দেশব্যাপী গ্রামীণ বাজার অবকাঠামো উন্নয়ন প্রকল্প (১ম সংশোধিত)

বিষয় : “দেশব্যাপী গ্রামীণ বাজার অবকাঠামো উন্নয়ন প্রকল্প (১ম সংশোধিত)” - এর প্রকল্প পরিচালক কর্তৃক ৩১/০৩/২০২২ খ্রিঃ তারিখে জামালপুর জেলার বিভিন্ন উপজেলায় চলমান মার্কেট ভবন নির্মাণ কাজের পরিদর্শন প্রতিবেদন অনুযায়ী ব্যবস্থা গ্রহণ প্রসঙ্গে।

পরিদর্শন প্রতিবেদন

Balijuri Bazar, under Upazila : Madarganj, District : Jamalpur.

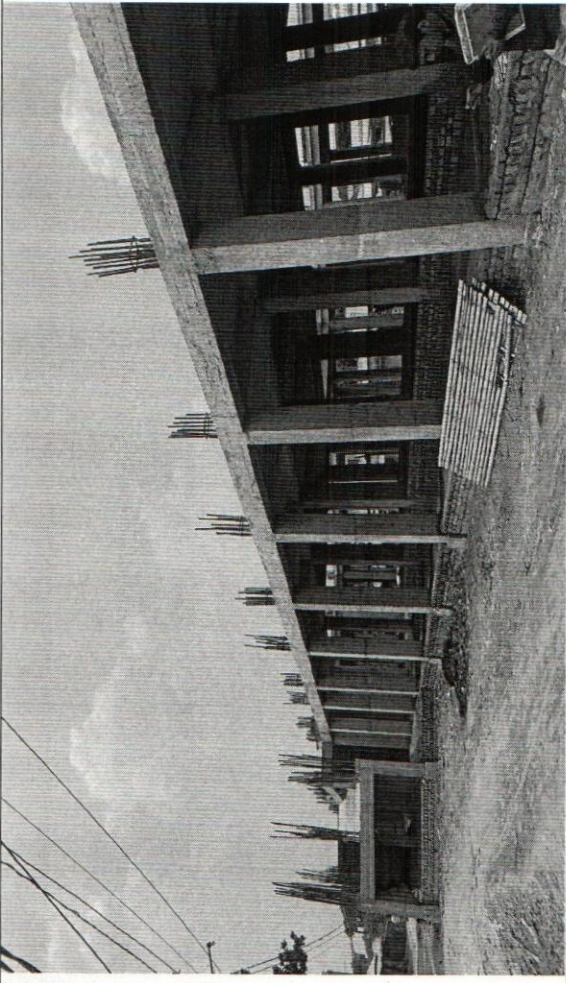
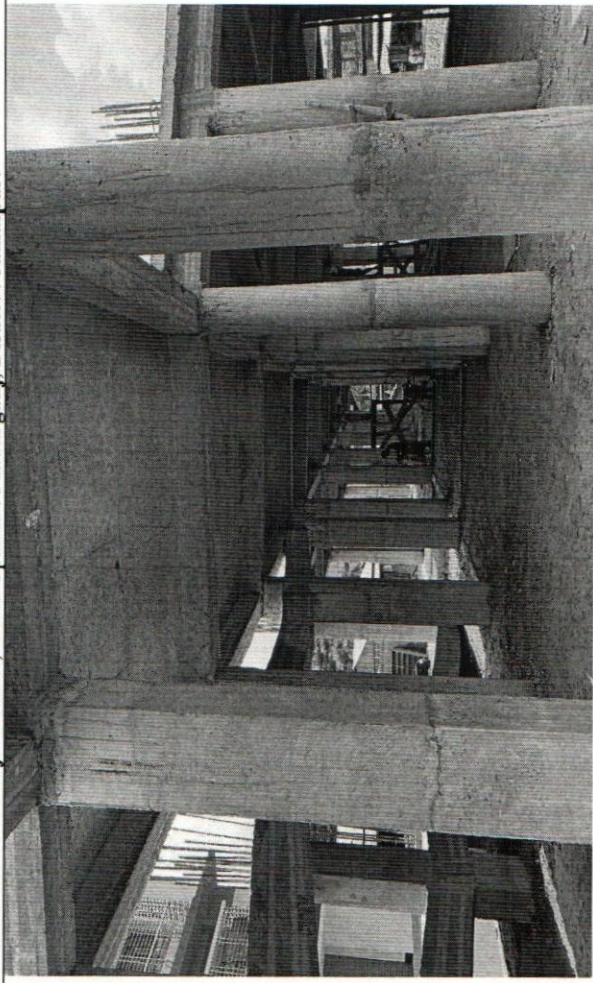
ক্রমিক নং	পরিদর্শনের তারিখ	জেলা ও উপজেলা	পরিদর্শনকৃত স্কীমের বিবরণ (সমাঙ্গির জন্য নির্ধারিত তারিখ, বর্তমান অগ্রগতি, প্রকল্পের নাম ইত্যাদি সহ)	পরিদর্শনকৃত স্কীমসমূহের পরিলক্ষিত ত্রুটি/সমস্যা সমূহের বর্ণনা																								
				Item	Design Specification	Field Observation																						
১	০২/০৩/২০২২ খ্রিঃ	জামালপুর/ মাদারগঞ্জ	<p>৪</p> <p>Construction of 2-Storeyed Rural Market Building (With 4-Storeyed Foundation) at Balijuri Bazar, under Upazila : Madarganj, District : Jamalpur.</p>

প্রকল্প/কর্মসূচির নাম	ঃ	CRMIDP	চুক্তি সম্পাদনের তারিখ	ঃ	০৬.১০.২০২০ খ্রিঃ	ঠিকাদারের নাম ও ঠিকানা	ঃ	M/S. Mirza Construction, Medical Road, Jamalpur.	প্রাক্কলিত মূল্য	ঃ	৫,২৪,০০,০০০.০০টাকা	চুক্তিমূল্য	ঃ	৪,৩৬,১৭,৩৮২.৭৯টাকা	চুক্তি অনুযায়ী কাজ সমাপ্তির তারিখ	ঃ	৩০.০৬.২০২২ খ্রিঃ	বর্তমান অগ্রগতি	ঃ	৮২%	<p>৮</p> <p>ড্রেন at Platform</p> <p>Beam at Ground Floor</p> <p>Signboard & 3D View</p>	<p>৬</p> <p>-</p> <p>-</p> <p>-</p>	<p>৯</p> <p>- গ্রাউন্ড ফ্লোর-এ প্রাটিকর্মের এর ড্রেন ডিজাইন অনুযায়ী করা হয়নি।</p> <p>- Ground Floor - এ কিছু কিছু Beam নিচের দিকে ঝুলে গেছে (Sag হয়ে গেছে)। আপাতদৃষ্টিতে মনে হচ্ছে, নিম্নমানের সাটারিং ব্যবহার করে কনক্রিটিং করা হয়েছে।</p>	<p>৮</p> <p>ক্রটি সংশোধন/সমস্যা সমূহ সমাধানের জন্য সুপারিশমালা/গৃহীত ব্যবস্থাদি ও মন্তব্য</p> <p>- ডিজাইন ও স্পেসিফিকেশন অনুযায়ী গ্রাউন্ড ফ্লোর-এ প্রাটিকর্মের উচ্চতা এবং ড্রেন সঠিকভাবে করতে হবে।</p> <p>- স্পেসিফিকেশন অনুযায়ী সাটার ব্যবহার নিশ্চিত করতে হবে এবং Ground Floor - এর Beam ক্রটিমুক্ত করে সংশোধন করতে হবে।</p> <p>- দ্রুত কাজ বাস্তবায়নের প্রয়োজনীয় ব্যবস্থা গ্রহণ করতে হবে।</p> <p>- সাইটে সুবিধাজনক স্থানে সাইনবোর্ড (৩'x৫') এবং ভবনের 3D-View প্রিন্ট করে স্থাপন করতে হবে।</p>
প্রকল্প/কর্মসূচির নাম	ঃ	CRMIDP																										
চুক্তি সম্পাদনের তারিখ	ঃ	০৬.১০.২০২০ খ্রিঃ																										
ঠিকাদারের নাম ও ঠিকানা	ঃ	M/S. Mirza Construction, Medical Road, Jamalpur.																										
প্রাক্কলিত মূল্য	ঃ	৫,২৪,০০,০০০.০০টাকা																										
চুক্তিমূল্য	ঃ	৪,৩৬,১৭,৩৮২.৭৯টাকা																										
চুক্তি অনুযায়ী কাজ সমাপ্তির তারিখ	ঃ	৩০.০৬.২০২২ খ্রিঃ																										
বর্তমান অগ্রগতি	ঃ	৮২%

Jogonnathgonj Puraton Bazar, under Upazila : Sarishabari, District : Jamalpur.

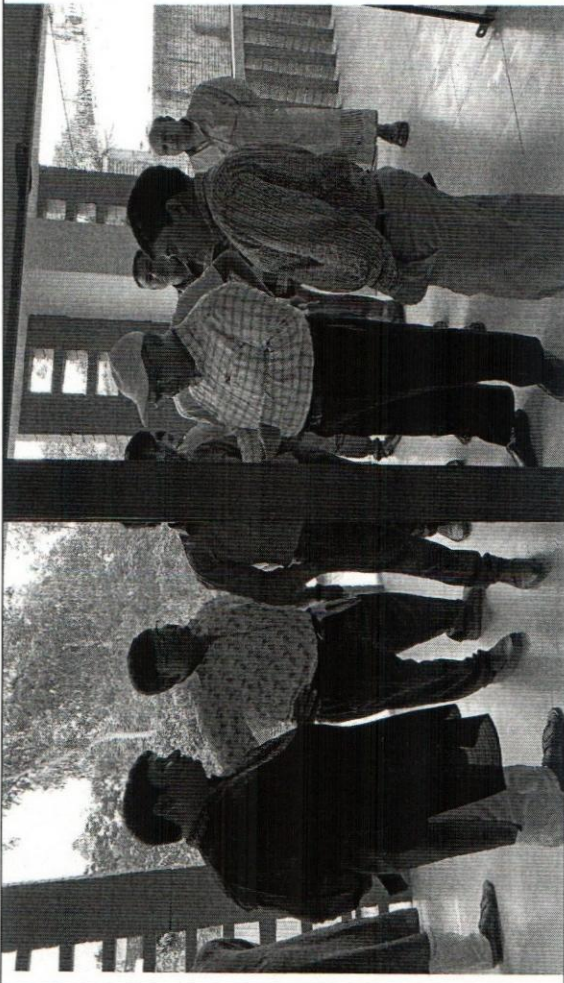
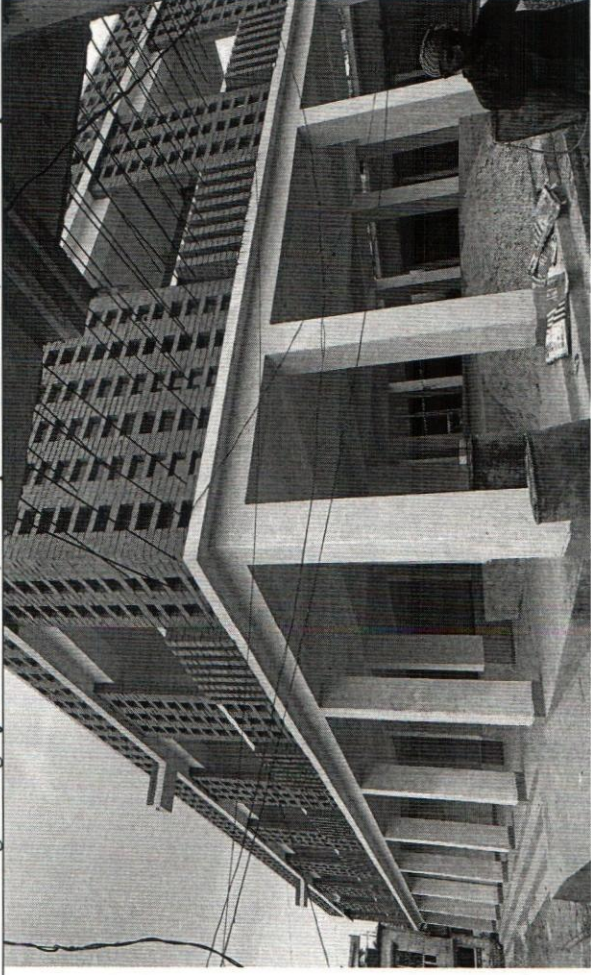
Item	Design Specification	Field Observation	
১	৩১/৩/২০২২ খ্রিঃ	জামালপুর/ সরিষাবাড়ী	<p>Construction of 2-Storeyed Rural Market Building (With 4-Storeyed Foundation) at Jogonathgonj Puraton Bazar, under Upazila : Sarishabari, District : Jamalpur.</p> <p>৪</p> <p>প্রকল্প/কর্মসূচির নাম : CRMIDP চুক্তি সম্পাদনের তারিখ : ০২.১২.২০১৯ খ্রিঃ ঠিকাদারের নাম ও ঠিকানা : M/S. Laboni Enterprise, Balijuri Bazar, Maderganj, Jamalpur . প্রাক্কলিত মূল্য : ২,৩৯,০০,০০০.০০ টাকা চুক্তিমূল্য : ২,৩৮,৮৪,১০৭.৯৯ টাকা চুক্তি অনুযায়ী কাজ সমাপ্তির তারিখ : ২৮.১০.২০২০ খ্রিঃ বর্তমান অগ্রগতি : ৮০%</p>	<p>৫</p> <p>Brick Work</p> <p>৬</p> <p>10 Hole Ceramic Brick Work at Barandha</p>	<p>৭</p> <p>- বারান্দায় ১০ হোল সিরামিক ব্রীকের স্থলে বাংলা ব্রীক দিয়ে গাঁথনী করা হয়েছে এবং Brick Work এর Workmanship সন্তোষজনক নয়।</p> <p>- স্রাবের কার্নিসে Drip Course সঠিকভাবে করা হয়নি।</p> <p>- Collapsible Gate ফ্লোর লেভেলে থেকে আপ করে সংযোজন করা হয়েছে।</p>	<p>৮</p> <p>- ডিজাইন ও স্পেসিফিকেশন অনুযায়ী করতে হবে এবং Brick Work - এর ফিনিশিং স্পেসিফিকেশন অনুযায়ী এবং দৃষ্টিভঙ্গন ভাবে করতে হবে।</p> <p>- ডিজাইন অনুযায়ী স্রাবের কার্নিসে Drip Course সঠিকভাবে করতে হবে।</p> <p>- Collapsible Gate ফ্লোর লেভেলে ফ্লাস করে স্থাপন করতে হবে।</p>
